C Sample Drawing initial Release Checklist

BOSCH 博世 Confidential	Product Development Design Change Request 产品开发设计变更请求		Version 15 Effective date:2026-01-14th	
			Design Change Request No.	26_001
Customer project Name/ 客户项目名称:		JIM-PT611		MCR No. / MCR号:
Sample status / 样件状态: ☐ A Sample ☐ B Sample ☒ C Sample ☐ D Sample				
Change part&product Name/更改零部件产品的名称(简要描述)				
DOC+SDPF UNIT: F01ZH003RX-02 SCR UNIT: F01ZH003VH-00 BRACKET: F01Z5103J8-00				
Reason of changes/更改理由 (简要描述): 按客户要求释放JIE PT611 B样件;				
Change from/变更来源:				
Customer request / 客户要求 ☒		Supplier request / 供应商请求 ☒		Design optimization / 设计优化 ☒
Correction / 更正(错误) ☐		Other / 其他 ☐ ()		
Change inform to/变更通知人: Zhang Shengchang,Zhang Hanquan,Shen Weibo, Li Yicen, Ge Jilong Yang Guangtuo,Jia Kebin, Luo jing, Lu Qingsong, Min Lingyun				
Whether this change impact others component or product 此变更是否影响到其他部件和产品: ☐ yes/是 ☒ no/否				
If impact others product, Whether others projects&product change or not? 如果影响, 别的部件和产品是否也需要同时变更?

PDEC R26-001

零件号	零件名称	Project	样件阶段	变更来源
	F01Z51039D-02	INLET FLANGE	JIM PT611	B C	BOSCH/Customer
变更描述	变更前		变更后

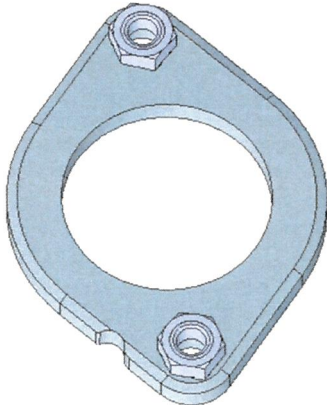
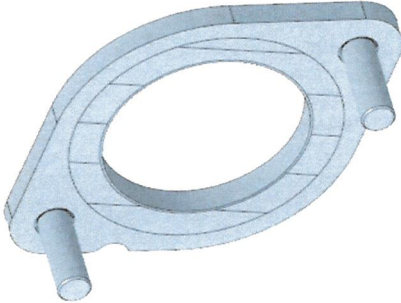
F01Z51039D-00		F01Z51039D-02		
	基于客户边界法兰数模调整，改为304材质的铸件法兰；				
	凸台强度不足，有断裂风险；				
变更原因	FEA仿真，仿真报告见附件；				
风险点（影响）					
验证方法

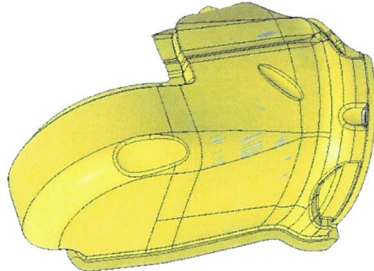
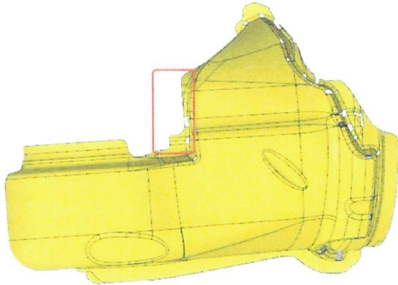
零件号	零件名称	Project	样件阶段	变更来源
See blow	DP tube inlet	JIM PT611		BOSCH/Customer
变更前		变更后		
变更描述				
	 DP tube inlet: F01Z5017W8 DP tube inlet: F01Z5017YK DP tube inlet : F01Z5102D5 RUBBER HOSE INLET: F01Z5102SV		 DP tube inlet: F01Z5019BS-00 DP tube inlet: F01Z5019BT-00 DP tube inlet : F01Z5103J3-00 RUBBER HOSE INLET: F01Z5103J4-00	
变更原因	压差管夹片改为焊接支架后，压差硬管加长15mm，压差软管减短15mm;			
风险点（影响）	无			
验证方法	无

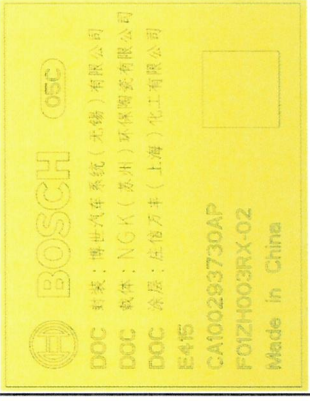
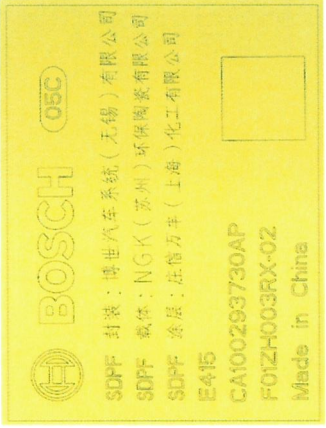
零件号	零件名称	Project	样件阶段	变更来源
	See blow	DP tube inlet	JIM PT611	 C	BOSCH/Customer
	变更前		变更后		
变更描述	 DP tube inlet: F01Z5017W7 DP tube inlet: F01Z5017YJ DP tube inlet : F01Z5102D4 RUBBER HOSE INLET: F01Z5102SW		 DP tube inlet: F01Z5019BU-00 DP tube inlet: F01Z5019BV-00 DP tube inlet : F01Z5103J5-00 RUBBER HOSE INLET: F01Z5103J6-00		
变更原因	压差管夹片改为焊接支架后, 压差硬管加长15mm, 压差软管减短15mm;				
风险点 (影响)	无				
验证方法	无

零件号	零件名称	Project	样件阶段	变更来源
	See blow	MIXER INSULATION 02	JIM PT611	ØC	BOSCH/Customer
变更描述	变更前		变更后

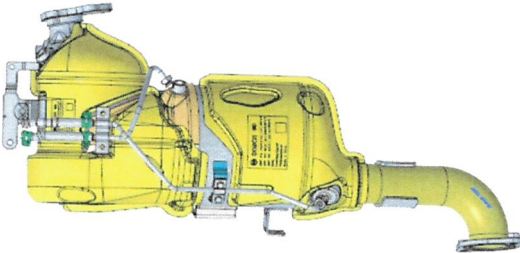
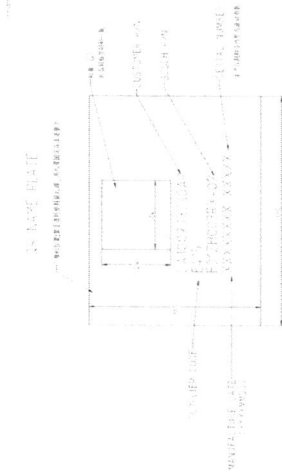
INSULATION: F01Z5018AY FOIL: F01Z5017NU MAT: F01Z5102RM MAT: F01Z5102RN		INSULATION: F01Z5019BX-00 FOIL: F01Z5103J9-00 MAT: F01Z5102RM MAT: F01Z5102RN		
变更原因	压差支架改焊接后，保温壳增加避让区域；				
风险点（影响）	无				
验证方法	无

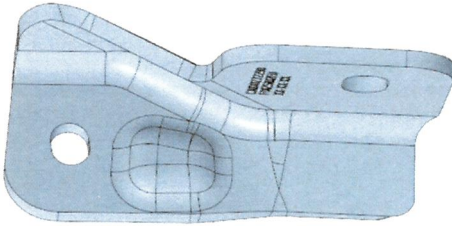
变更原因	零件号	零件名称	Project	样件阶段	变更来源
	See blow	INSULATION	JIM PT611	05C	BOSCH/Customer
	变更描述				
变更原因	变更前后				
	变更描述				
		INSULATION: F01Z50197G-00 FOIL: F01Z5102RH MAT: F01Z5102RP MAT: F01Z5102RJ	INSULATION: F01Z50197H-00 FOIL: F01Z5102DD MAT: F01Z5102RP MAT: F01Z5102RR	INSULATION: F01Z50197H-01 FOIL: F01Z5102DD MAT: F01Z5102RP MAT: F01Z5102RR	
变更原因	上述更改后, 保温铭牌信息随之更改;				
风险点 (影响)	无				
验证方法	无

变更描述	零件号	零件名称	Project	样件阶段	变更来源
	F01ZH003RX-02	DOC+SDPF UNIT	JIM PT611	B C	BOSCH/Customer
	变更后

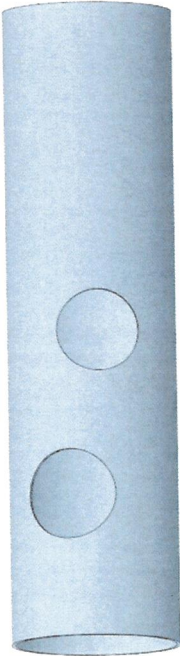
F01ZH003RX-01		F01ZH003RX-02		
	1.添加纸质标签；2.上述更改后，DOC+SDPF总成随之更改；				
	无		无		
变更原因					
风险点（影响）					
验证方法

零件号	零件名称	Project	样件阶段	变更来源
F01Z5019BW-00	SCR WELDING	JIM PT611	B C	BOSCH/Customer
变更前		变更后		
变更描述	  F01Z5017W9 F01Z5019BW-00			
变更原因	客户要求NOX座向下旋转15°，SCR尾管NOX座孔位随之更改；			
风险点（影响）	无			
验证方法	无

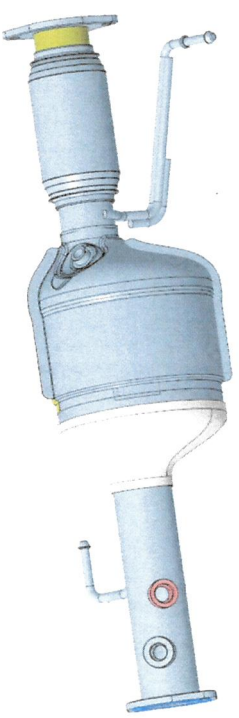
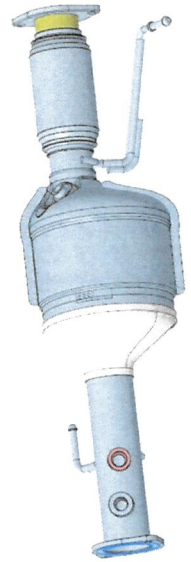
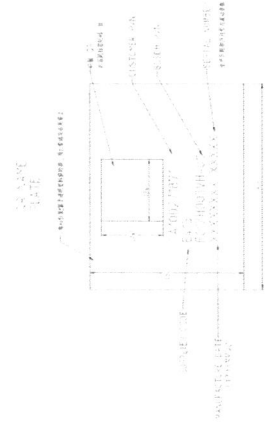
零件号	零件名称	Project	样件阶段	变更来源
	F01Z510317-00	OUTLET PIPE	JIM PT611	变更	BOSCH/Customer
	变更前				
变更描述	  F01Z5101D5 F01Z510317-00				
变更原因	客户要求NOX座向下旋转15°，SCR尾管NOX座孔位随之更改；				
风险点（影响）	无				
验证方法	无

FEA结果对比

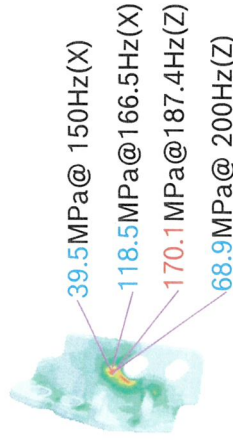
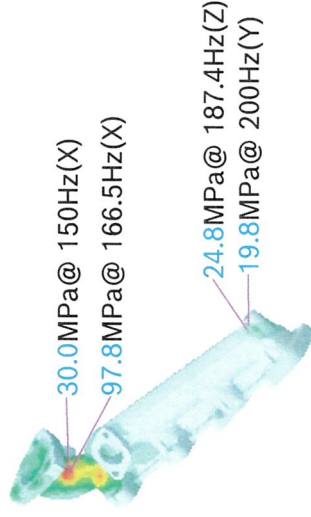
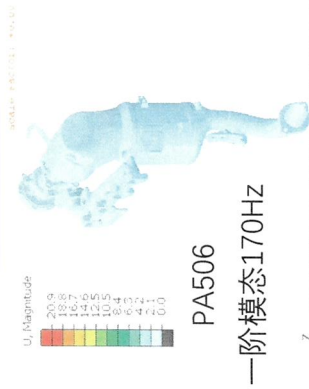
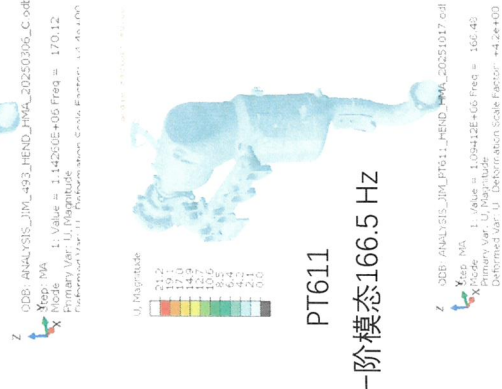
母材应力: limit 110MPa (300°C)

铸件应力: limit 165MPa (180°C)

铸件应力: limit 118MPa (400°C)

焊缝应力: limit 69MPa (300°C)

相比PA506, PT611模态频率有所下降, 支架端锥应力有所上升, 单仍然满足限值要求, 风险较低
